除染装置スラッジ回収装置搬入に伴う
プロセス主建屋開口部の設置工事について

2022年10月12日

東京電力ホールディングス株式会社

本面談では、前回のコメント回答と過去のプロセス主建屋Ss900評価結果と開口設置影響、災害時の開口部に対する機動的対策の説明を行う。

プロセス主建屋内

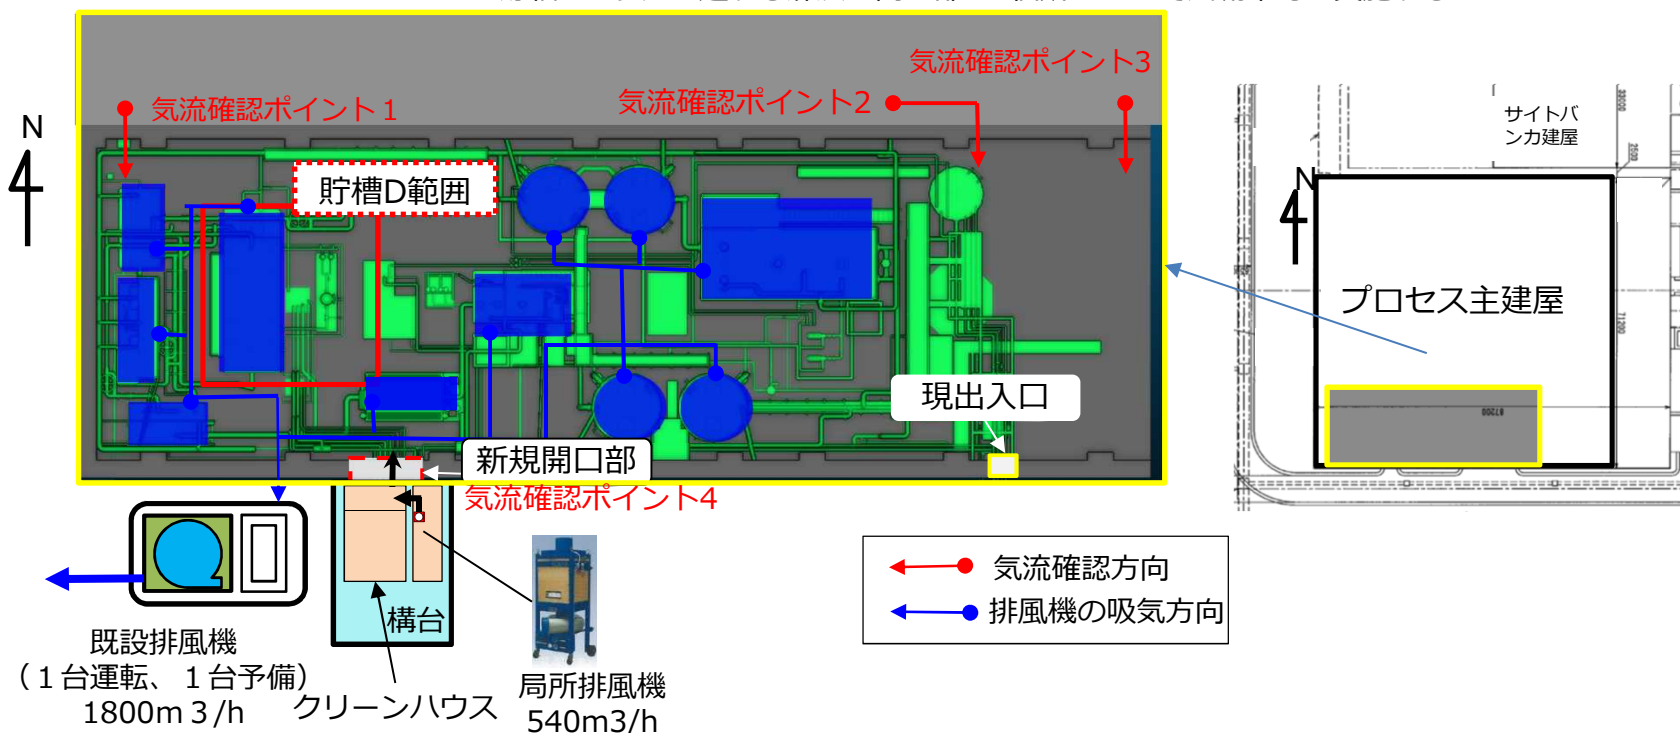
- 【前回コメント】
 - ・今後、プロセス主建屋について、開口部設置後のSs900に対する耐震評価を説明するとしているが、安全上の要求事項及びそれに基づく評価条件等を示すとともに、評価結果を説明すること。その際、シャッターやクリーンハウスに対しての評価条件等も併せて説明すること。
 - A：P40～P47にプロセス主建屋Ss900評価と開口設置影響について記載。
 - ・開口部設置後において、プロセス主建屋の負圧管理と既設排風機の耐震評価が不要であることを示すこと。
 - A：P25に記載。
 - ・開口作業時に行う気流確認の手順を示すこと。
 - A：P25に記載。

- P20に示す通り、プロセス主建屋の貯槽Dのエリアにおいて、既設排風機の影響により、プロセス主建屋は建屋内側の向きに気流が生じており、ダストの屋外流出防止が図られている。
- 既設排風機の風量1800m³/hに対し、本工事で運用する局所排風機の風量は540m³/hであり、プロセス主建屋の気流に影響を与えるものではない。
- P28～P30で示す敷地境界線量評価において、シャッター無し、クリーンハウス無し、既設排風機の機能を考慮しない条件で評価を行い、敷地境界に対し、影響が著しく小さいことを確認している。
- 上記の通り、開口部の設置が建屋内のダスト流出防止をする気流に影響を与えるものではないと考えるが、開口部の設置工において、段階的に気流確認を実施し、影響が無いことを確認する。
- 気流確認は下記の時期に下図に示す場所を実施する。
 - 壁貫通 1 箇所目貫通後
 - 開口率約50%完了後
 - 開口率100%完了後

※貯槽Dエリアに通ずる扉及び開口部の4個所について気流確認を実施する。
